核四廠鋼筋加強混凝土包封容器
及反應爐基座
混凝土澆置專案視察報告

原子能委員會核能管制處

中華民國九十五年八月七日

圖 2：埋件支撐銲接於鋼筋上情形

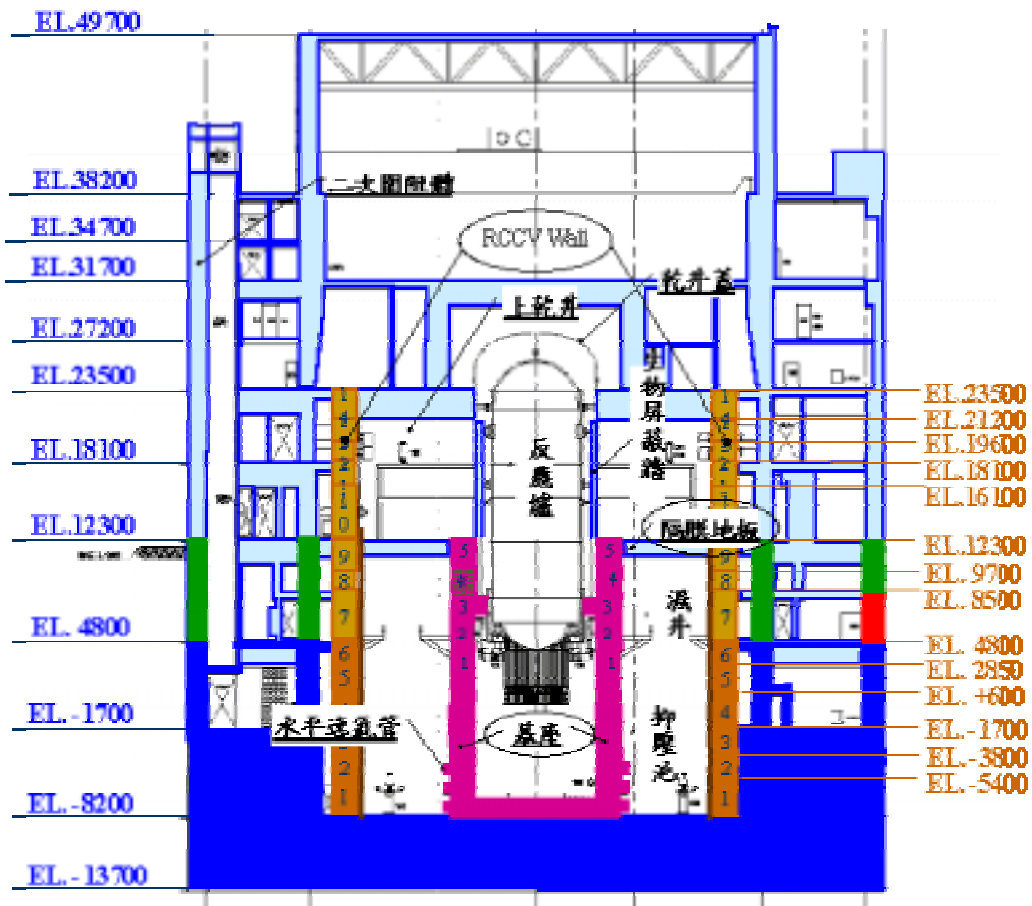
本會配合龍門施工處預定澆置 RW12 (EL+16100~18100mm) 時程，於 95 年 3 月 16 日至現場展開 EL-18100 樓版 (S4-6) 及鋼筋混凝土包封容器第 12 升層之澆置前現場查證，依鋼筋混凝土包封容器施工程序書第 6.8 節規定，RCCV Wall 混凝土澆置時，其週邊牆及相關立柱或樓版與之共構者，需與 RCCV Wall 同時澆置。因此，由於設計單位與施工處發現該反應器廠房 S4-6 樓版（與 RW12 共構）有一消防系統穿越管設計疏漏，故作業時程延後 2 日。3 月 18 日本會核管處視察員再赴核四廠現場視察，於當日下午發現有部分「埋件支撐架電銲於結構主筋」（如圖 2）上，不符合施工規範要求。本案辦理情形如下：

1. 依照鋼筋材料使用 ASTM 615 規範，雖可被銲接但須符合銲接材料、銲接程序、銲接人員資格等各方面要求，但台電施工處為使施工單純，於施工說明書第五章 1.3.4.12 節明確規定鋼筋之銲接絕對禁止（如附件 9）。3 月 18 日下午本會視察員進行該樓版澆置前鋼筋排紮、埋件安裝與清潔作業視察時，發現有部分埋件支撐架電銲於結構主筋上，不符合施工規範要求，乃邀集施工處土木課及品質課人員進行討論。品質課人員表示於 3 月 17 日進行該樓版澆置前埋件安裝初驗時，即已發現此項缺失，並告知新亞施工單位陪同人員，但隨同檢驗之土木課人員並不知情，新亞施工單位亦未立即處理改善，且品質課初驗人員於發現本項缺失時，並未直接於檢驗表記錄檢驗缺失，僅將相關品質文件予以保留未予退件，致本項缺失未能依正常檢驗程序發現後改善。由於事關廠房結構安全，本會視察員即要求台電龍門施工處應全面清查改善，並進行改善後覆驗。
2. 根據台電龍門施工處 3 月 20 日傳送相關改善資料顯示，改善方式係將被銲接之 11 號鋼筋視為工作筋而重新補入 11 號主筋，經清查結果共增加南北向 9 條 11 號主筋，東西向 2 條 11 號主筋，但經與本會視察員自行拍攝照片比對，卻發現有照片為斜

向 11 號結構鋼筋被埋件支撐架銲接之情形（如圖 3），在局部拍照即發現有未完成改善情形，因此質疑台電龍門施工處之全面清查改善並不確實。

以上發現及調查分析後缺失，已開立 AN-LM-95-003 注意改進事項（如附件 11），並要求台電公司務必確實進行下列改善措施，爾後若再有類似疏失發生，將以違規事項處理並加重議處：

1. 提昇龍門施工處核安文化。
2. 強化龍門施工處土木及品質人員專業訓練。
3. 請台電公司核能安全處重新檢視以往相關施工工程之檢驗紀錄，以確認是否存在類似疏失。
4. 對於部分埋件支撐架電銲於結構主筋而未進行改善處理部份，台電公司應進行相關結構強度評估，以確保樓版結構強度符合

圖 8：二號機 D/F 樓版剪力筋遺漏未組立情形

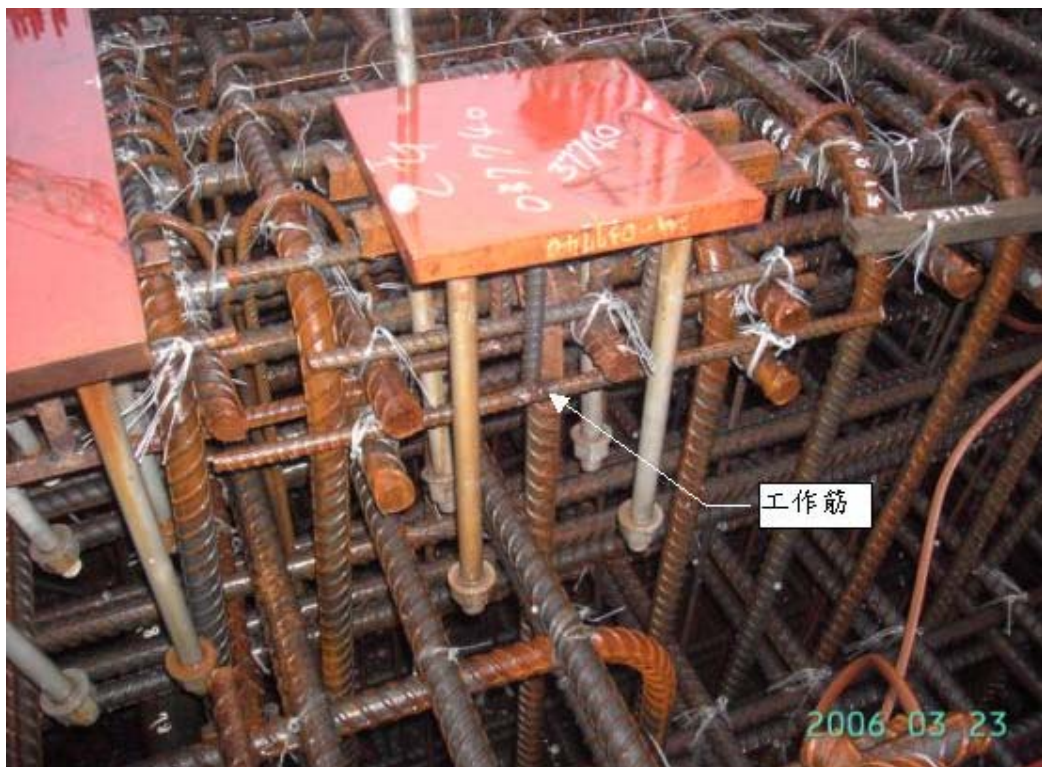
1. 經抽查 D/F 樓版鋼筋排紮情形，發現於 90° 位置接近反應器廠房南側外牆，有少部分剪力筋數目似有缺少之情形（如圖 8），已要求土木課於澆置前徹底清查。
2. 清查 D/F 樓版底部 Liner 清潔情形，發現仍有許多非屬結構所需之殘留物待清除（如圖 9），已要求土木課於澆置前徹底清理。
3. 巡視時仍發現部分埋件固定之銲接銲渣掉落至主筋，雖對結構影響不大，但仍要求土木課應加強銲工銲接之管制。
4. 依據澆置計畫書說明本次澆置完成後將以圍水方式進行 7 日之養護，但視察時發現接近 RCCV WALL 旁之排水孔並未設置適當之圍水設施，依土木課人員說明將於澆置後於排水孔外圍設置臨時之堰牆，以利後續之圍水養護。
